## DODATOK č. 2

### OSVEDČENIE O SCHVÁLENÍ TYPU MERADLA

**TSQ 141/94 - 075**

výdajné stojany radu 390 a 112  
o rad 396

Obr. 7 : Výdajný stojan fy TS Salzotten typu 396/2

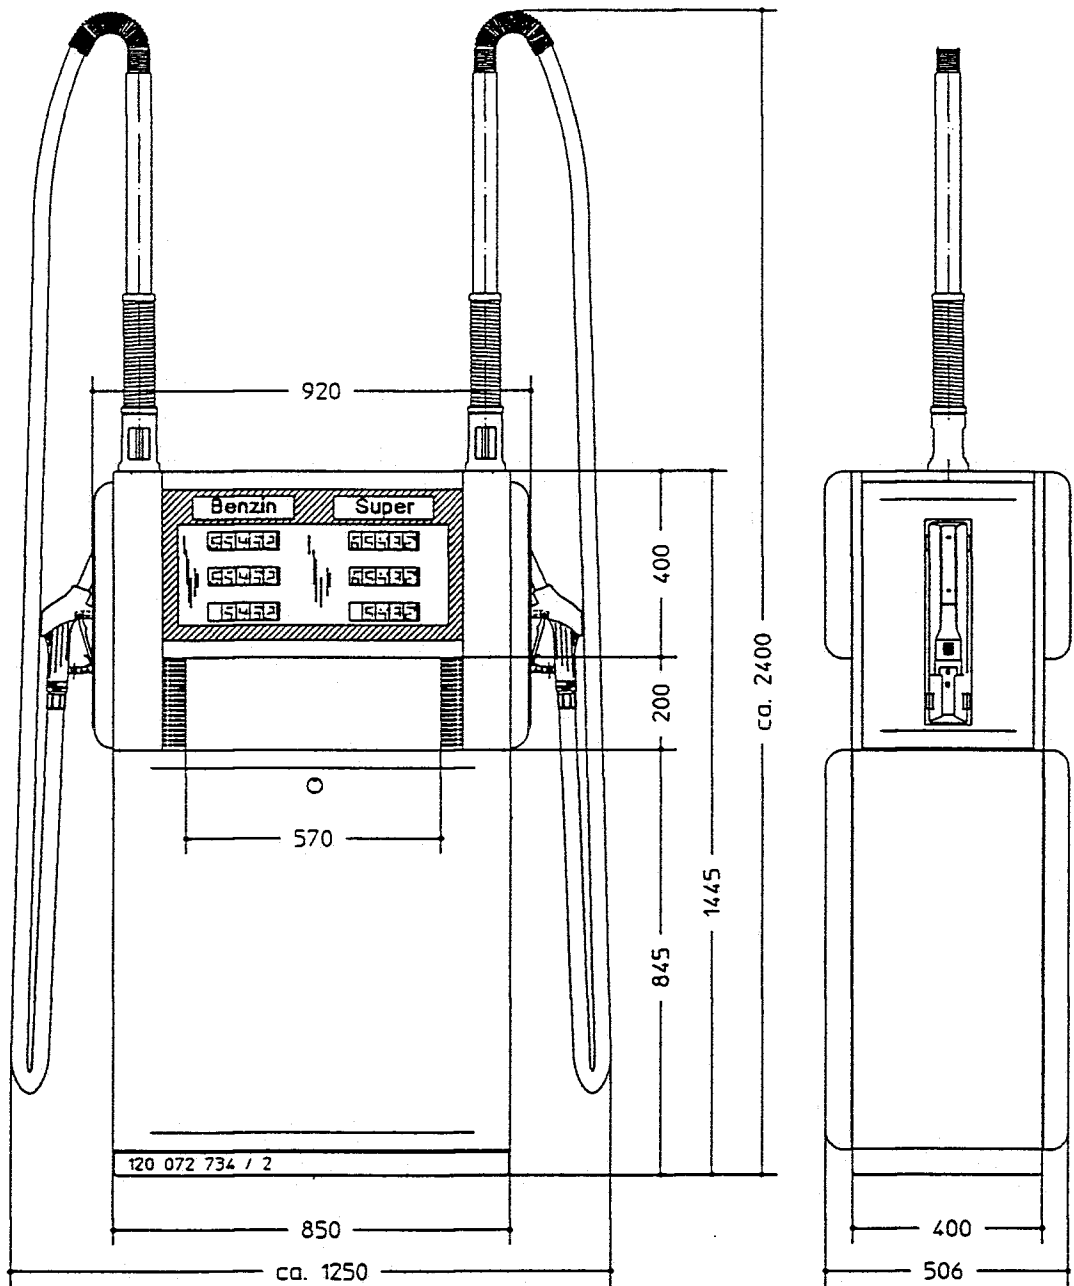
- 1. Základné údaje, typ meradla, o rad 396.**
- 2. Popis meradla, o túto vetu :**  
Výdajné stojany radu 396 sa líšia od radu 390 vonkajším vzhľadom (pozri obr. 7) a tým, že neobsahujú staršie typy prietochných meradiel a el. počítadiel.
